### 3-1. 1号機の非常用復水器(IC)について〔指摘①について〕

図：非常用復水器(IC)作動時の原子炉圧力の変化

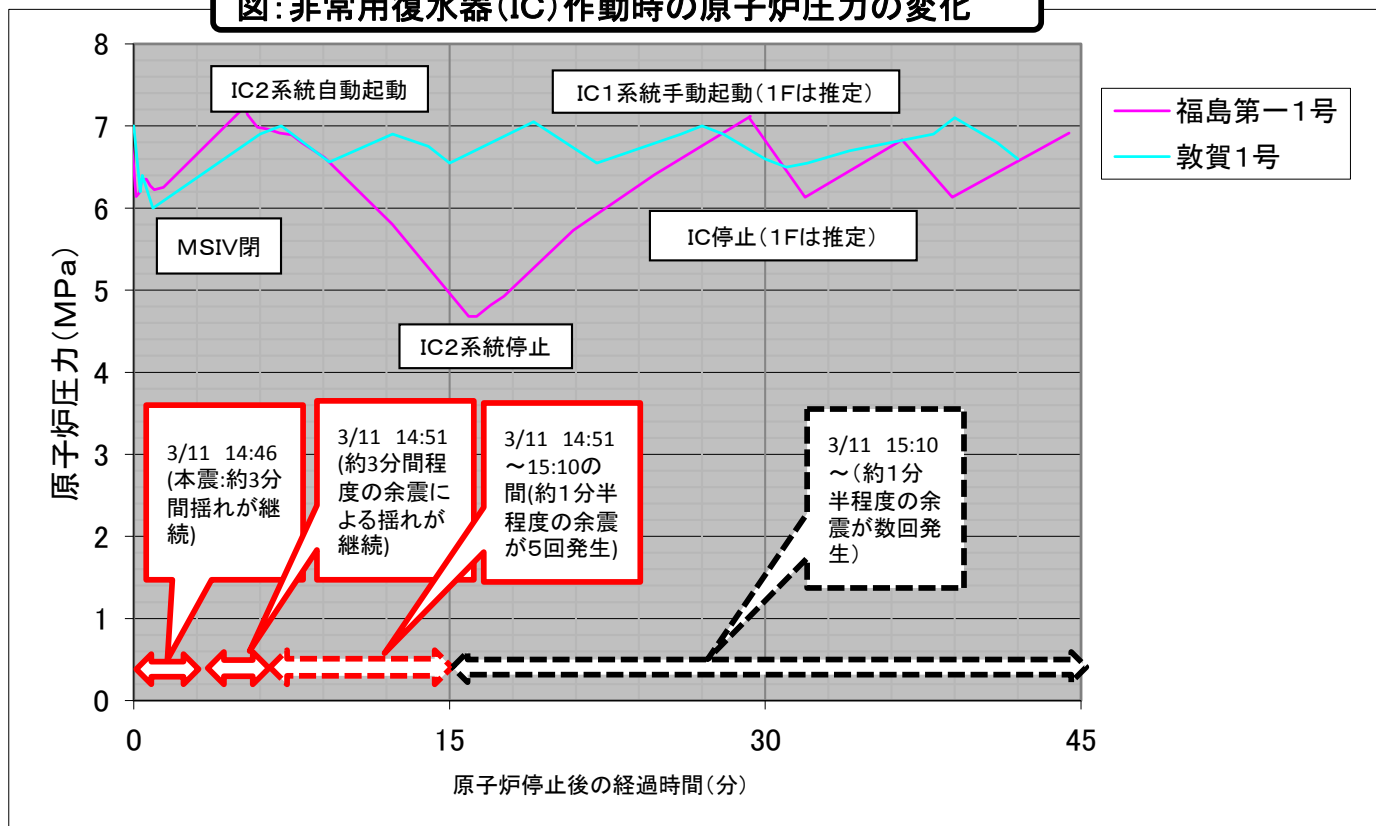
- 1号機においては、非常用復水器(IC)が自動起動し、原子炉圧力は運転員が停止操作を行うまでに手順書に規定されている圧力(約6.3MPa)よりも低下。
- 同じICが設置されている敦賀1号機の状態とは圧力調整の幅に違いはあるものの、運転員の証言によると余震による影響のため手動により停止操作ができなかったとされている。さらに、JNESの解析評価の結果も踏まえると、大規模な配管破断は生じておらず、圧力調整は、IC戻り配管に設置されている弁の継続的な開閉で実施したものと考えられる。

- 福島第一1号機においては、非常用復水器(IC)が自動起動し、地震の揺れが収まり運転員が停止操作を行うまでの間に原子炉圧力は約4.7MPaまで低下。その後は6~7MPaの間で圧力調整されていたものと考えられる。
- 敦賀1号機では、自動起動に至る前にIC1システムを手動で起動し、手順書(約6.4~6.9MPaに維持)に従って原子炉圧力を調整している。
